Eni Plenitude Renewables Italy S.p.A.  
Impianto FV Brindisi Aree Esterne

Doc. 3\_EPRI\_2024  
Ricontro Parere  
00253 del 03/06/24  
1 di 15

### IMPIANTO FOTOVOLTAICO BRINDISI AREE ESTERNE (24,55 MW<sub>p</sub>) Comune di BRINDISI (BR)

### Riscontro alla Determina della Regione Puglia n. 00253 del 03/06/2024

**Figura 2.1: Tipologico risoluzione attraversamento ponte**

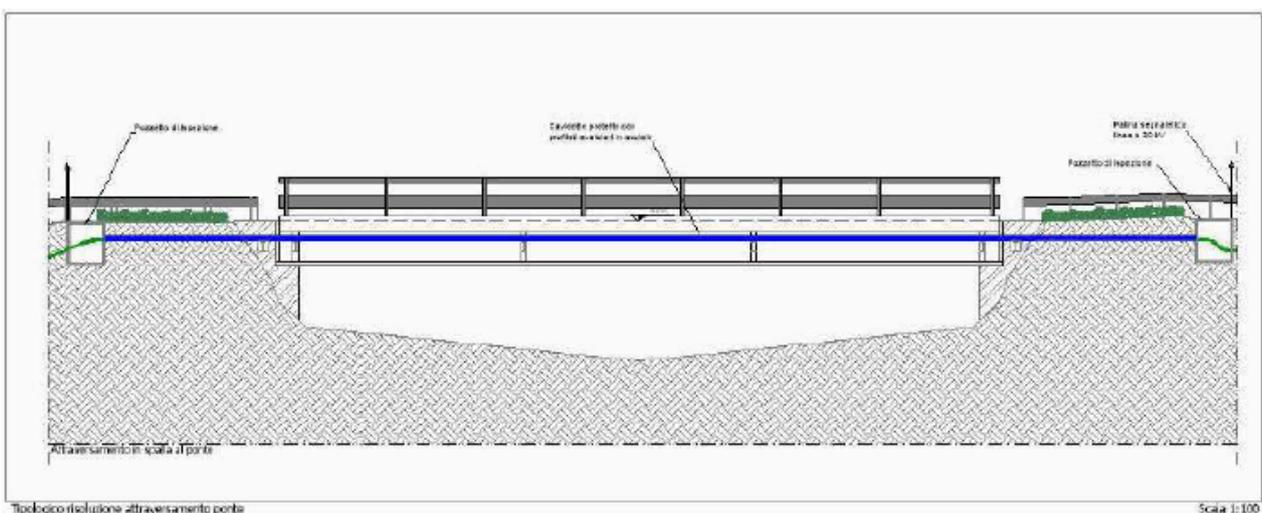
**“Il progetto definitivo, adeguatamente articolato per quanto riguarda l’impianto fotovoltaico, non illustra con lo stesso livello di dettaglio le modalità di realizzazione dell’elettrodotto, che ha uno sviluppo di ben 13 km. Per una migliore comprensione dei reali impatti generati dall’opera sarebbe utile comprendere ad esempio come verrebbe attraversato il Canale Fiume Grande, la strada statale 613, la ferrovia Brindisi-Lecce; quali cautele verrebbero poste in essere per l’attraversamento del Parco Naturale Regionale “Salina di Punta della Contessa” e delle aree di rispetto nei pressi delle segnalazioni architettoniche.”**

L’attraversamento del reticolo idrico avverrà o lungo ponte, quando esistente (Figura 2.1 e Figura 2.2), o tramite tecnica della Trivellazione Orizzontale Teleguidata (Figura 2.3 e **Errore. L'origine riferimento non è stata trovata.**), che consiste essenzialmente nella realizzazione di un cavidotto sotterraneo mediante una trivellazione eseguita da una apposita macchina, la quale permette di controllare l’andamento plano-altimetrico del cavo per mezzo di un radio-controllo.
